Mission régionale d'autorité environnementale

**Avis sur le projet d'installation
d'un parc photovoltaïque au sol
sur la commune de Domrémy-La-Pucelle (88),
porté par la société SAS CPV-FUN-40**

n°MRAe 2022APGE39

Nom du pétitionnaire	SAS CPV-FUN-40
Commune	Domrémy-la-Pucelle
Département	Vosges (88)
Objet de la demande	Construction d'un parc photovoltaïque au sol.
Date de saisine de l'Autorité Environnementale	27/01/22

Figure 4: Le projet est implanté sur une continuité écologique

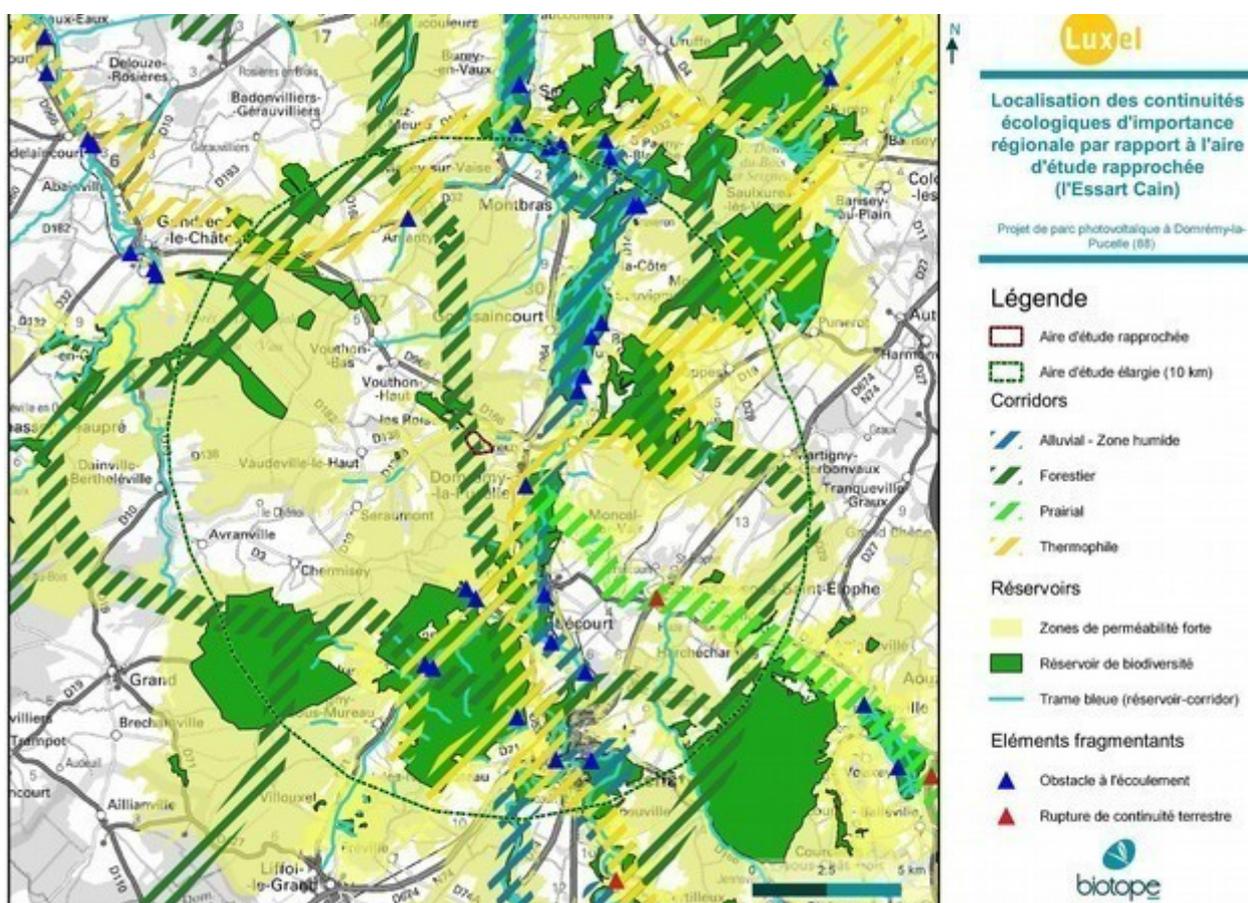
L'Ae observe que l'étude d'impact se contente de citer les continuités écologiques et que l'étude des incidences s'est limitée à l'échelle du site d'implantation du projet. Elle n'analyse ni les liens fonctionnels entre les continuités écologiques, notamment avec les secteurs environnants, ni celles qui seront à préserver ou à restaurer à la suite de la mise en œuvre du projet.

L'Ae recommande au pétitionnaire de préciser les liens fonctionnels entre les continuités écologiques, les impacts du projet sur celles-ci et les mesures «éviter, réduire, compenser» (ERC) nécessaires à leurs préservation et protection.

L'Ae relève qu'au regard du manque de justifications apportées, le projet apparaît encore une fois contraire au SRADDET (règle n°8 : « *préserver et restaurer la trame verte et bleue* »), l'implantation de la centrale photovoltaïque se faisant au détriment des continuités écologiques dûment répertoriées. Le pétitionnaire n'a pas abordé ce sujet fondamental dans son étude d'impact qui aurait dû le conduire à d'abord présenter une étude de solutions alternatives de choix de site au sens de l'article R.122-5 II 7° du code de l'environnement²⁰.
